## **S 1 Wiener Außenring Schnellstraße**

## **Landschaftsbild und landschaftsgebundene Erholung**

Fachgutachterliche Stellungnahme zur

### **Projektänderung Tunnel Donau-Lobau**

Abbildung 3: Projektänderung: Portalluftabsaugung Süd (PAS), Schnitte (Quelle: Änderungsoperat, Einlage E27.6)

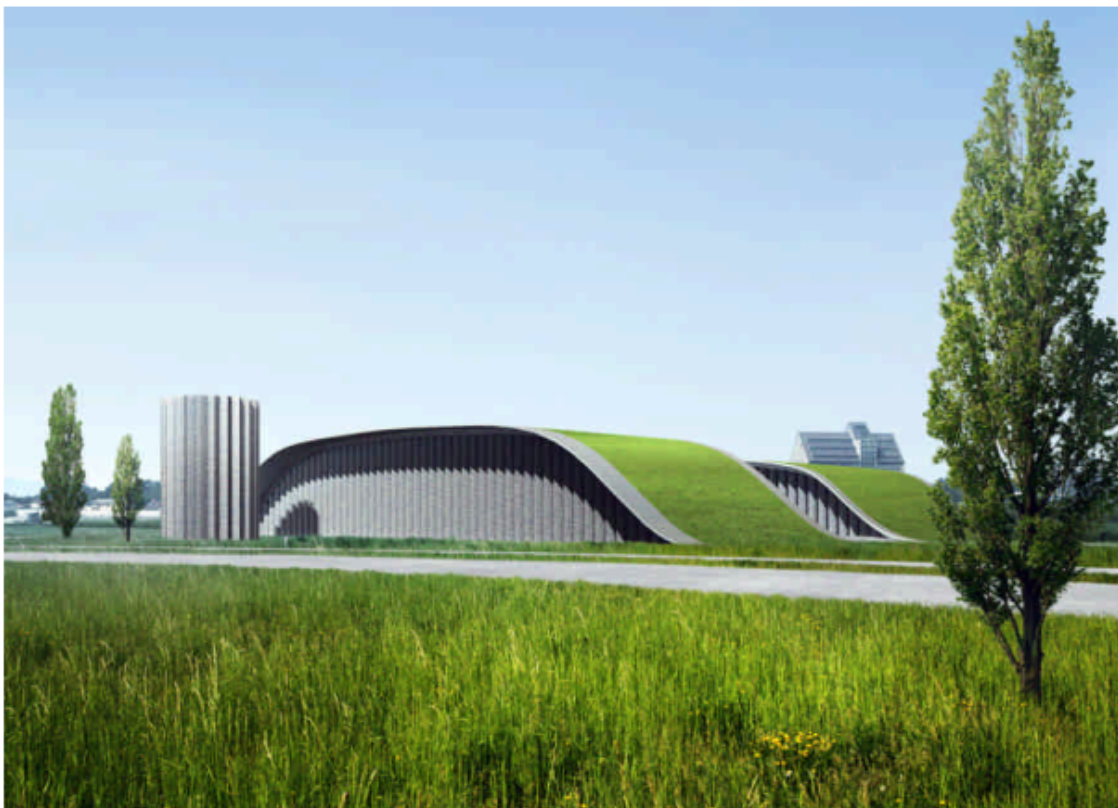
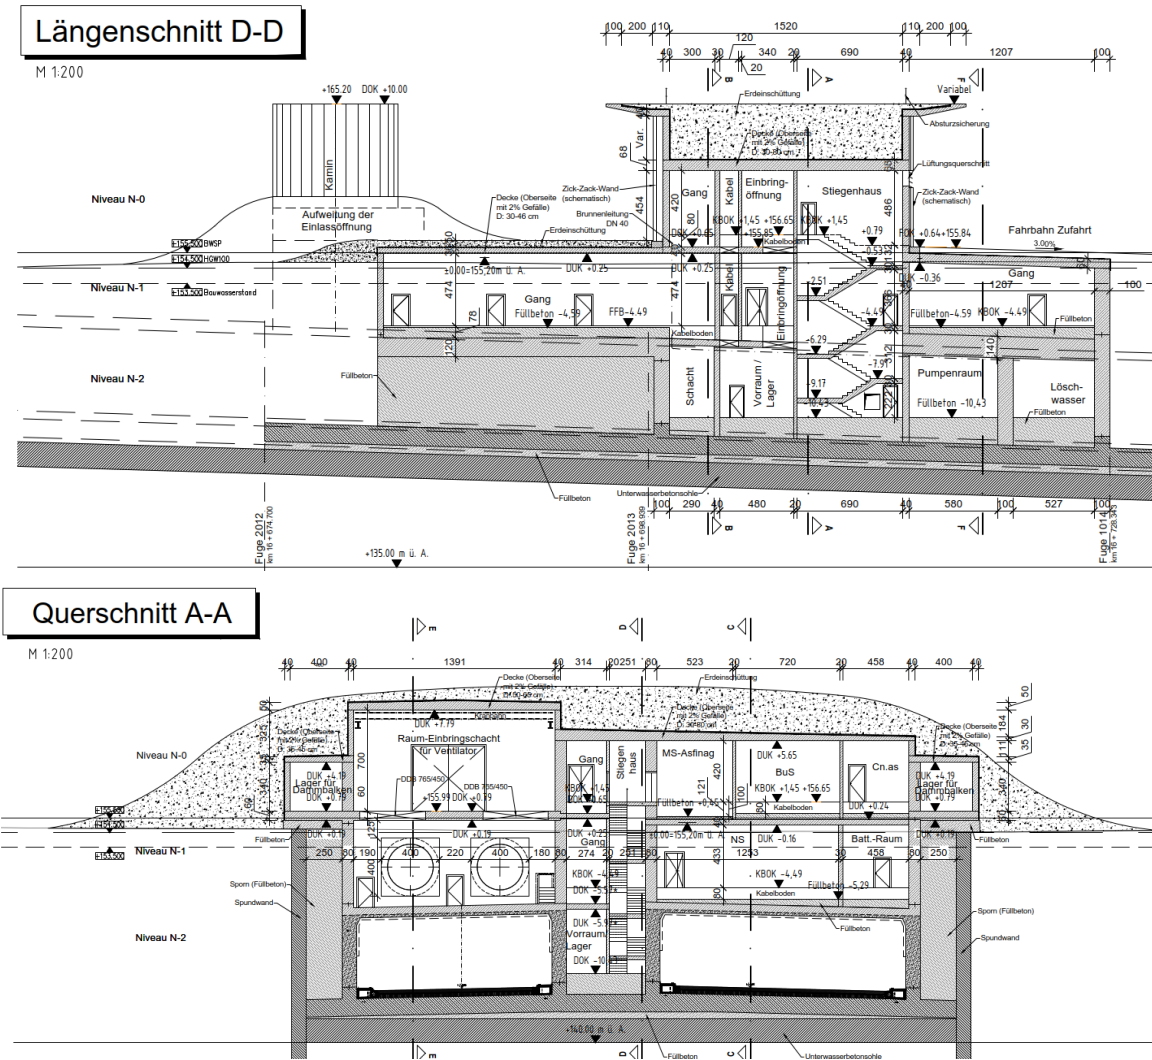
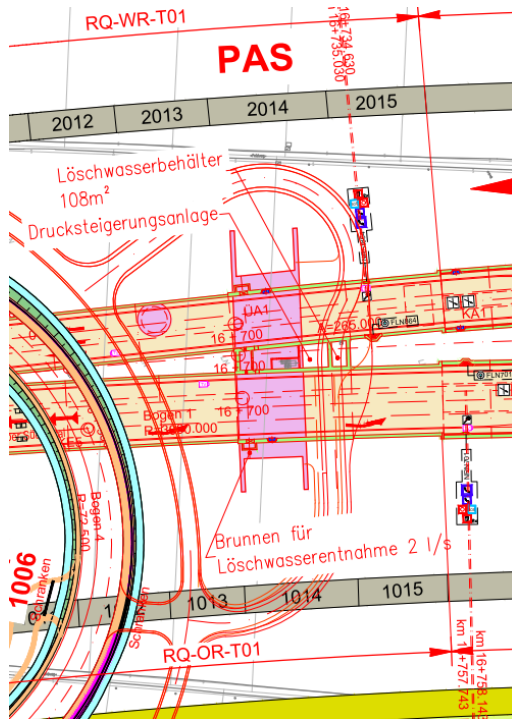
Das Landschaftsbild und die landschaftsgebundene Erholung sind durch die Änderung berührt. Gemäß dem genehmigten Einreichprojekt erfolgt die architektonisch gestaltete Ausführung des PAS-Gebäudes als begrünte Welle.

Das nun verkleinerte PAS-Gebäude erhält gemäß Einlage 1 des Änderungsoperats ebenfalls eine architektonische Gestaltung wie auch schon im genehmigten Einreichprojekt.

Durch die Adaptierung des PAS-Gebäudes (Portalluftabsaugung Süd) sind keine nachteiligen Umweltauswirkungen auf das Landschaftsbild und die landschaftsgebundene Erholung zu erwarten. Da das adaptierte Gebäude weiterhin als grüne Welle architektonisch gestaltet wird, der Gebäudeteil, in dem die Saccardodüsen untergebracht waren, entfällt und sichtverschattende Bepflanzungsmaßnahmen weiterhin umzusetzen sind, kommt es zu keiner Änderung in der Bewertung der verbleibenden Auswirkungen auf das Landschaftsbild und die landschaftsgebundene Erholung gegenüber dem genehmigten Vorhaben.

Abbildung 5: Genehmigtes Einreichprojekt: Portalluftabsaugung Süd (PAS),  
Maßnahmenübersicht Blatt 1 (Quelle: Einreichprojekt 2009, Einlage 1.B-2.3.1)

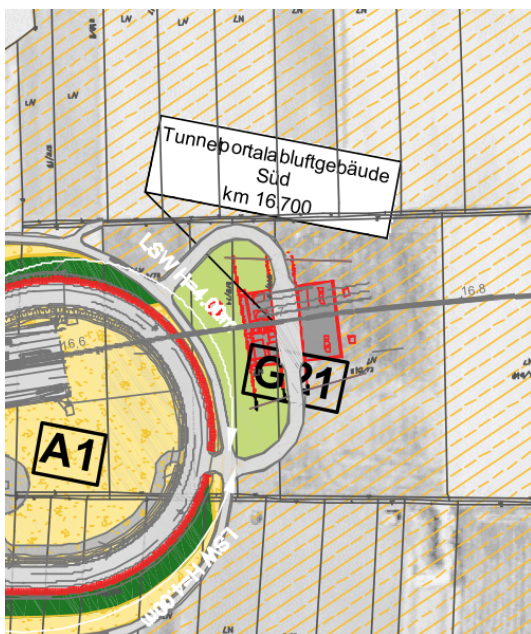
Gemäß der UVE-Gestaltungsmaßnahme G21 erfolgt die grünraumgestalterische Einbindung des PAS-Gebäudes durch flächendeckende Begrünung mittels standortangepasster Rasensaat.

Im Naturschutzbescheid der BH Bruck an der Leitha vom 19.02.2021 (BLW2-NA-1813/001) wurde zusätzlich folgende Nebenbestimmung formuliert: *16. Portalluftabsaugung Süd (km 16,7): Die Portalluftabsaugung Süd (km 16,7) am nördlichen Rand des Knotens Schwechat ist mit regionaltypischen hochkronigen und raschwüchsigen Gehölzen (z.B.: Pappel-Arten) Sicht zu verschatten.*

Die UVE-Maßnahme und Nebenbestimmung des Naturschutzbescheids sind weiterhin umzusetzen.

Abbildung 8: Projektänderung: Betriebszentrale (BZ), Schnitte (Quelle: Änderungsoperat, Einlage E27.4)

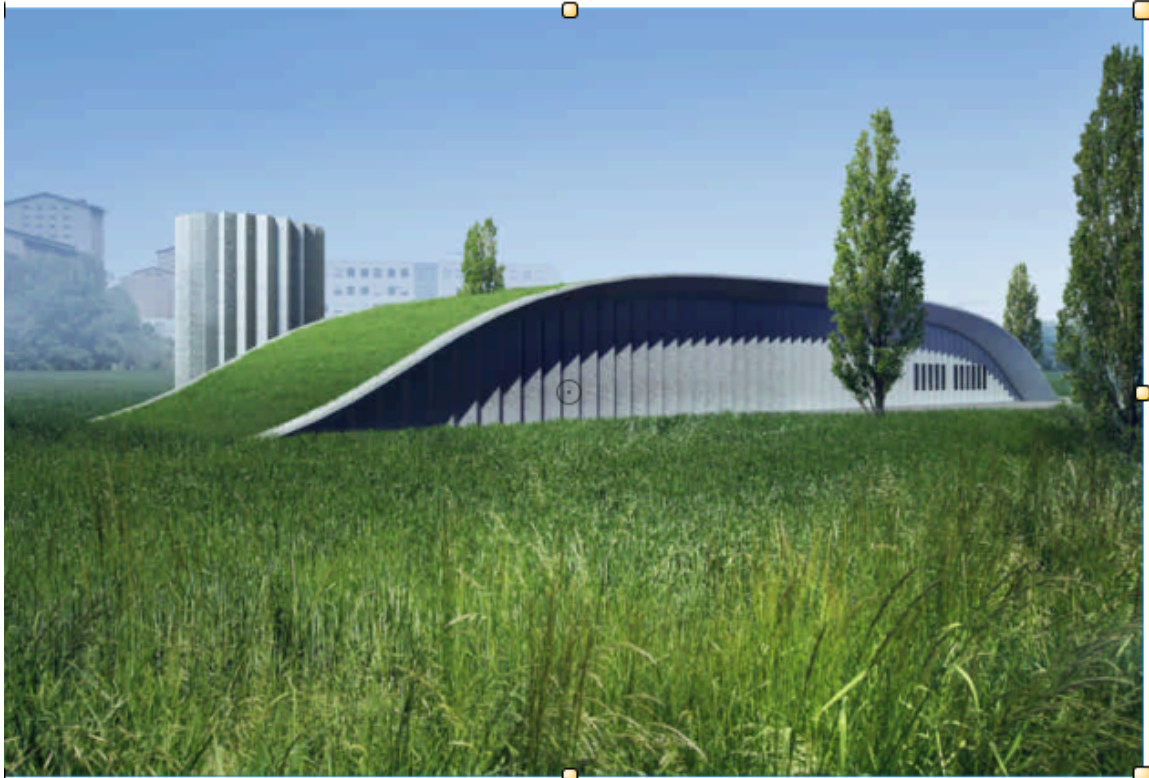
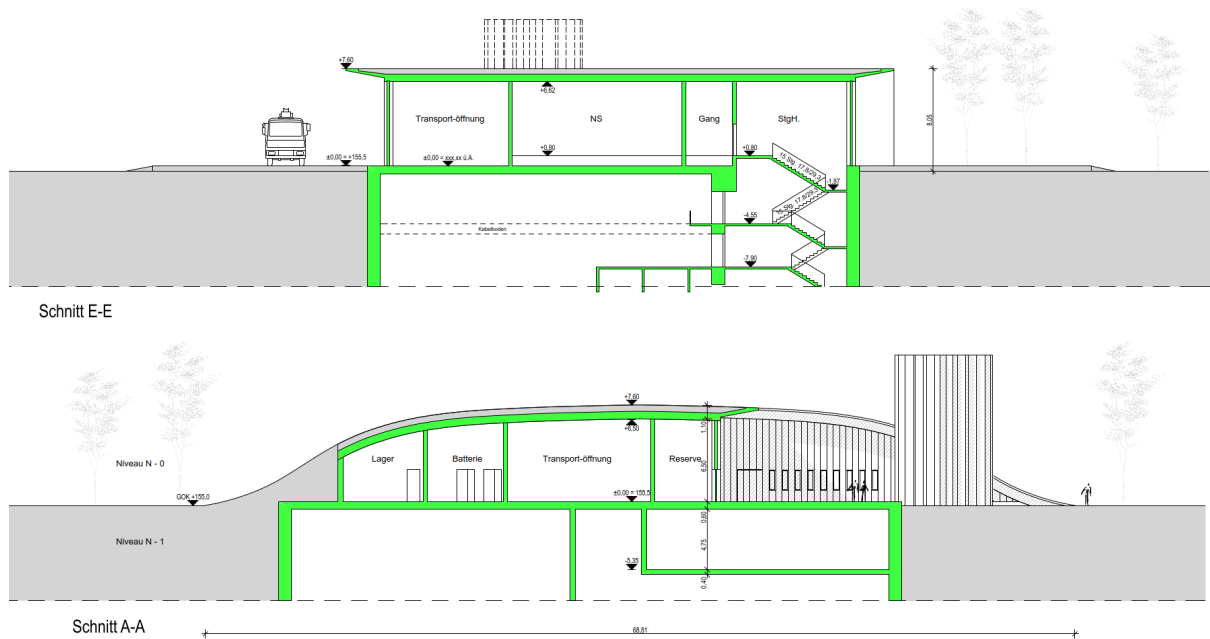
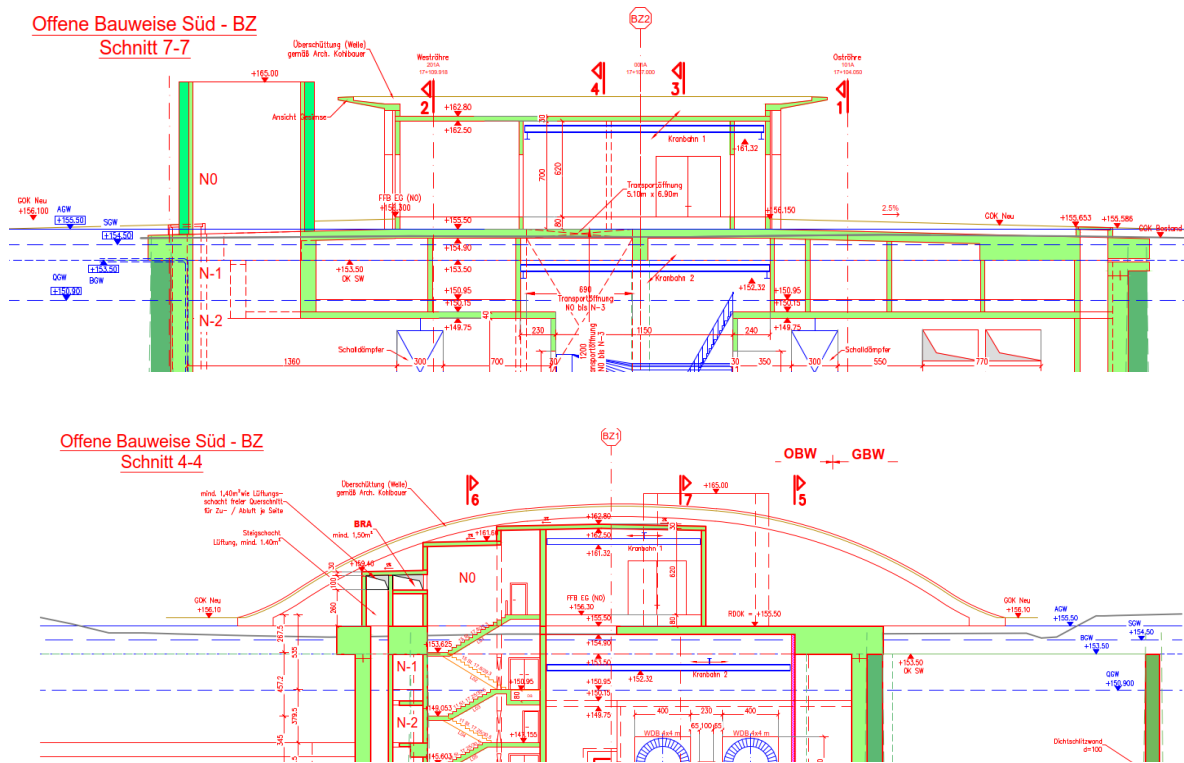
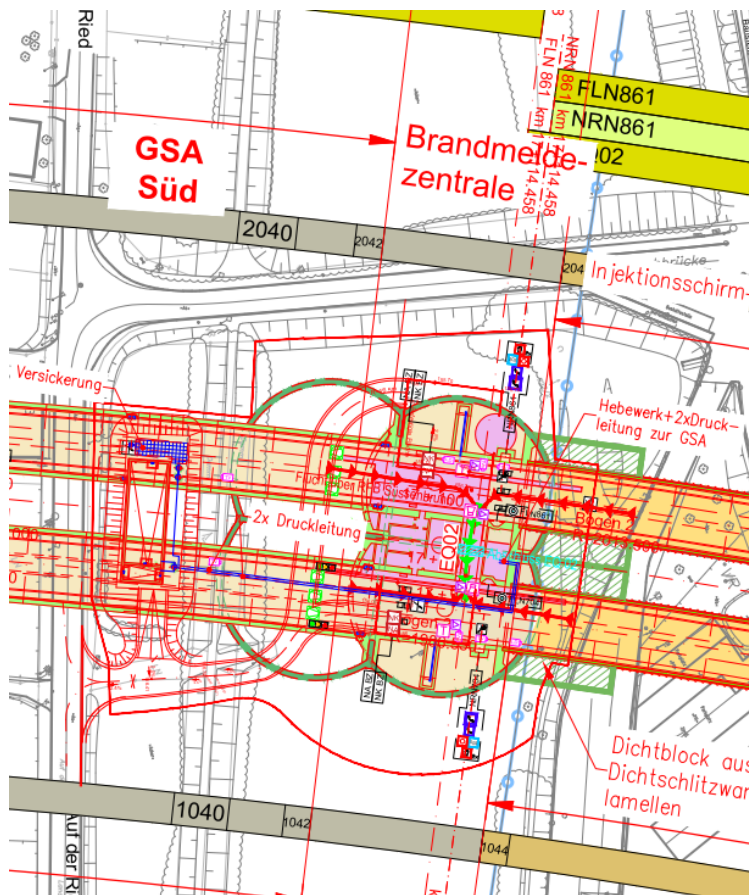
Das Landschaftsbild und die landschaftsgebundene Erholung sind durch die Änderung berührt. Es kommt gemäß Einlage 1 zu einer Verkleinerung des Gebäudes und Anpassung der architektonischen Gestaltung der Betriebszentrale (Drehung der Welle um 90° im Vergleich zum genehmigten Einreichprojekt).

Die architektonisch gestaltete Ausführung der Betriebszentrale als begrünte Welle ändert sich gemäß Einlage 1 gegenüber dem genehmigten Einreichprojekt nicht.

Durch die Adaptierung der Betriebszentrale (BZ) sind keine nachteiligen Umweltauswirkungen auf das Landschaftsbild und die landschaftsgebundene Erholung zu erwarten. Da das adaptierte Gebäude im anthropogen vorbelasteten Bereich liegt, weiterhin als grüne Welle architektonisch gestaltet wird, das Ansaugbauwerk für die Zuluft an der Oberfläche (Geschoss N0) entfällt und sichtverschattende Bepflanzungsmaßnahmen weiterhin umzusetzen sind, kommt es zu keiner Änderung in der Bewertung der verbleibenden Auswirkungen auf das Landschaftsbild und die landschaftsgebundene Erholung gegenüber dem genehmigten Vorhaben.

Abbildung 10: Genehmigtes Einreichprojekt: Betriebszentrale (BZ), Maßnahmenübersicht Blatt 1 (Quelle: Einreichprojekt 2009, Einlage 1.B-2.3.1)

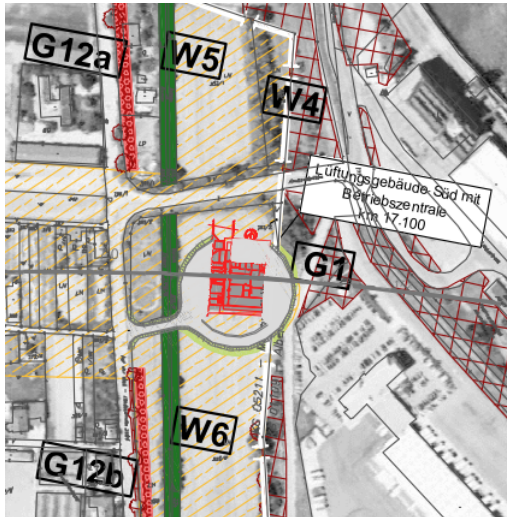
Gemäß der UVE-Gestaltungsmaßnahme G1 erfolgt die Einbindung des Gebäudes durch einen 3 -5 m breiten Trockenwiesensaum. Zudem wird das Gebäude durch die Wiederaufforstungsmaßnahmen (UVE-Maßnahmen W4, W5, W6), die bestehenden Gehölzstreifen und die UVE-Gestaltungsmaßnahme G12b (Wiederherstellung und Neupflanzung einer Baumreihe entlang der Mannswörther Straße / Auf der Ried mit Trockenwiesensaum) von der Umgebung abgeschirmt und sichtverschattet.

Gemäß Einlage 1 werden die UVE-Maßnahmen (Trockenwiesensaum, Wiederaufforstungsmaßnahmen, Baumreihe mit Trockenwiesensaum) weiterhin umgesetzt.

Abbildung 12: Projektänderung: Betriebsstation (BS), Schnitte (Quelle: Änderungsoperat, Einlage E27.5)

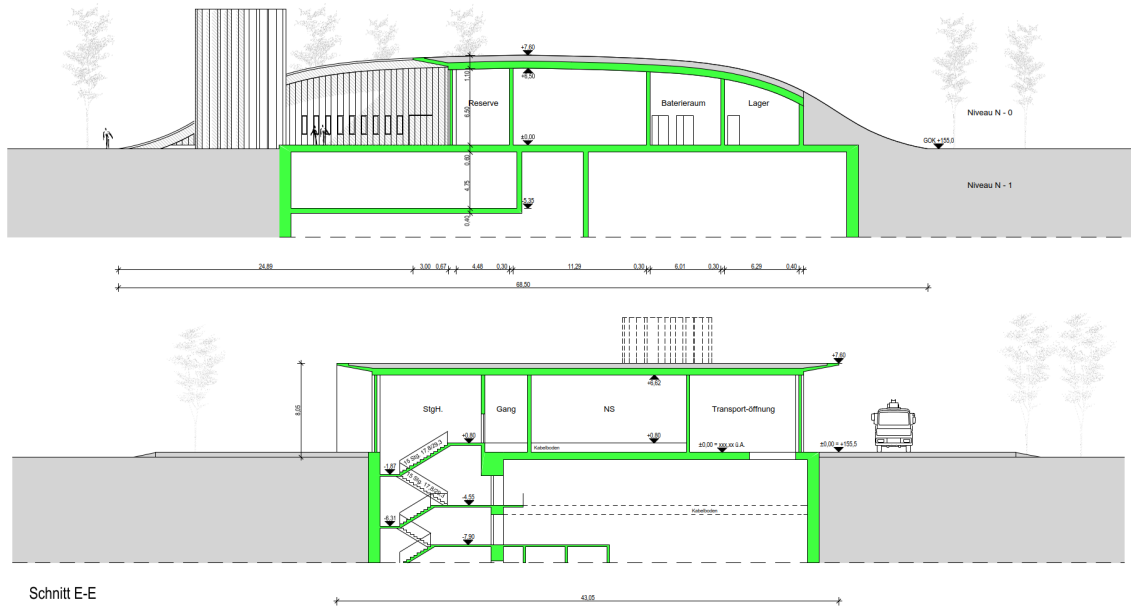
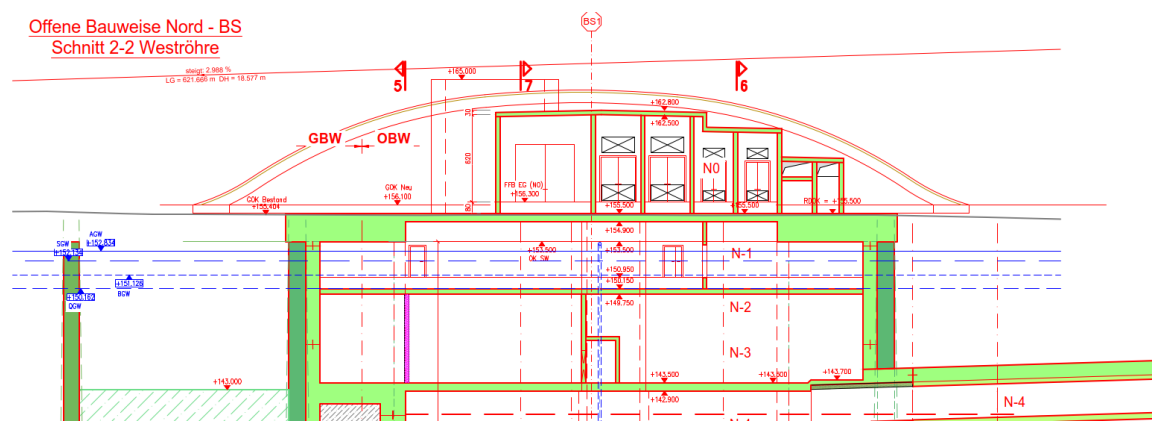
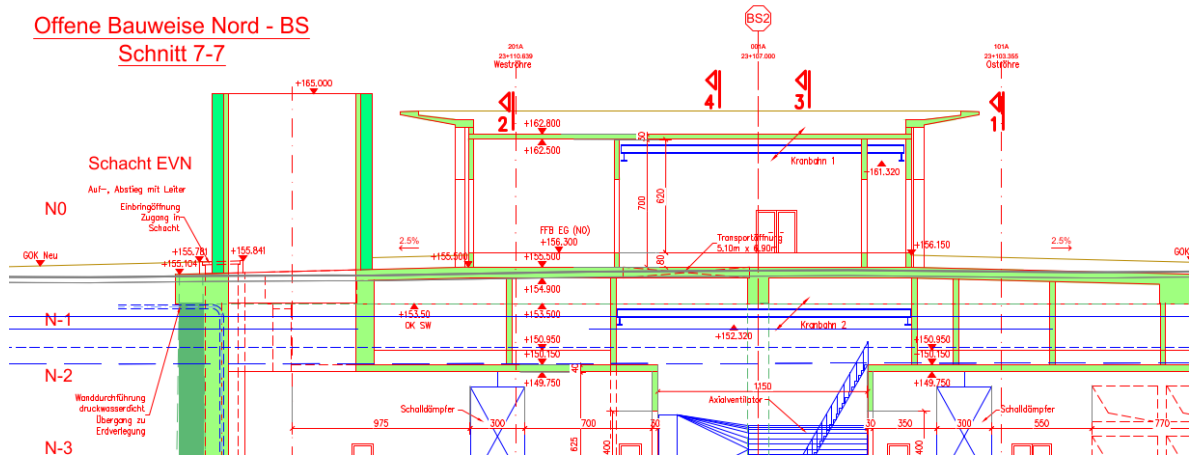
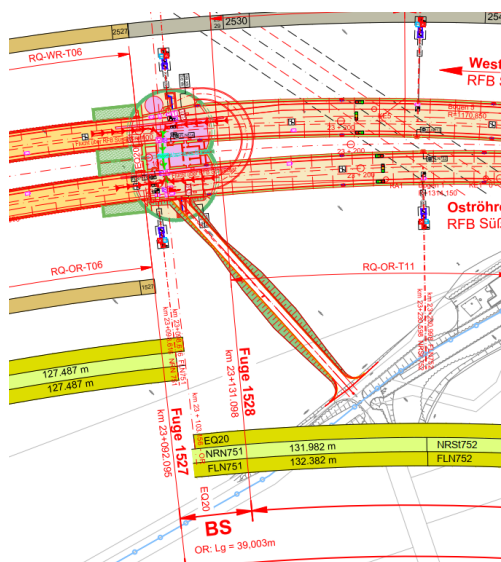
Das Landschaftsbild und die landschaftsgebundene Erholung sind durch die Änderung berührt. Es kommt gemäß Einlage 1 zu einer Verkleinerung des Gebäudes und zur Anpassung der architektonischen Gestaltung der Betriebsstation.

Gemäß Einlage 1 verbleibt auch bei der nun um 90 Grad gedrehten Lage der Betriebsstation die architektonische Gestaltung als begrünte Welle.

erwarten. Da das adaptierte Gebäude weiterhin als grüne Welle architektonisch gestaltet wird und das Ansaugbauwerk für die Zuluft an der Oberfläche (Geschoss N0) entfällt, kommt es zu keiner Änderung in der Bewertung der verbleibenden Auswirkungen auf das Landschaftsbild und die landschaftsgebundene Erholung gegenüber dem genehmigten Vorhaben.
